## Revideret udledningstilladelse for overfladevand til Risskov Bæk fra udløb QU05 i forbindelse med separatkloakeringen af Riisvangen

Tilladelsen er en revision af "Udledningstilladelse for overfladevand til Risskov Bæk fra udløb QU05 i forbindelse med separatkloakeringen af Riisvangen" meldt den 24 maj 2017 – (sagsnr 16/050615-8), som hermed bortfalder ndringer som følge af revisionen kan findes i afsnit 1.

Sag: 16/050615- 11  
Sagsbehandler:  
Nikolaj Kruse Christensen

Figur 1. Placering af Rockwool filteranlæg (blå) og vejvand der afvander til filteranlægget (rødtneret).

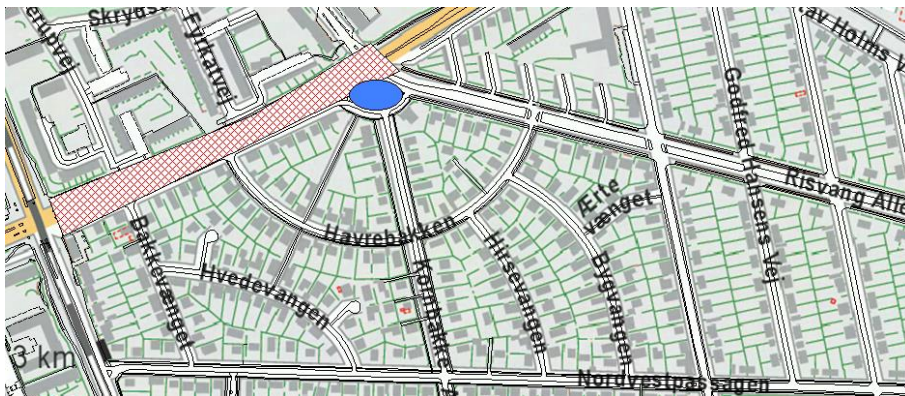
Aarhus Vand ønsker at overfladevand fra Vejlbj Ringvej (stykket fra Randersvej til Risvang Alle, jf. figur 1) ledes til et filteranlæg med afledning i QU05 via LAR-anlægget i Risvang Allé.

Aarhus Vand ønsker at installere et filteranlæg bestående af special designet Rockwool der skal rense vejvandet fra Vejlbj Ringvej, inden overfladevandet ledes til LAR-anlægget i Risvang Allé.

Filteranlægget bliver placeret i toppen af Risvangs Allé og modtager vejvand fra Ringvejen mellem Randersvej og Risvangs Alle, hvilket svar til 1,1 ha (0,8 red ha). Se revideret RBU skema i bilag 4.

3.1.20 Når filteranlægget tages i brug skal der tages vandprøver til analyse. Analyse resultaterne fremsendes til Teknik og Miljø, Vandmiljø og Landbrug via [vandmiljo@mtm.aarhus.dk](mailto:vandmiljo@mtm.aarhus.dk).

3.1.21 Rockwool bats skal udskiftes når renskapaciteten er opbrugt.
